**РУКОЯТКИ С ШАРОВОЙ
РУЧКОЙ****Конструкция и размеры**Levers with ball handles.
Construction and dimensions**ГОСТ
8924—69*****Взамен
ГОСТ 8924—58**

Изменение № 2 ГОСТ 8924—69 Рукоятки с шаровой ручкой. Конструкция и размеры

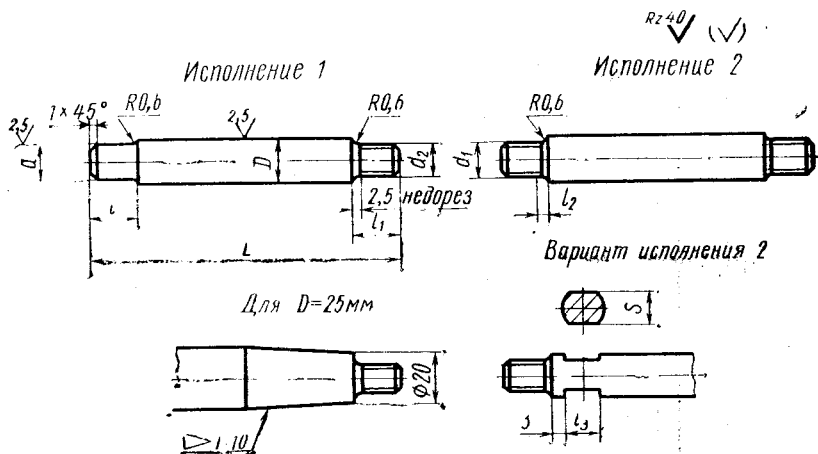
Пункт 2.1. Чертеж 2. Заменить параметры шероховатости: *Rz* 40 на *Ra* 6,3; *Ra* 2,5 на *Ra* 1,6;

исключить размер: «2,5 недорез».
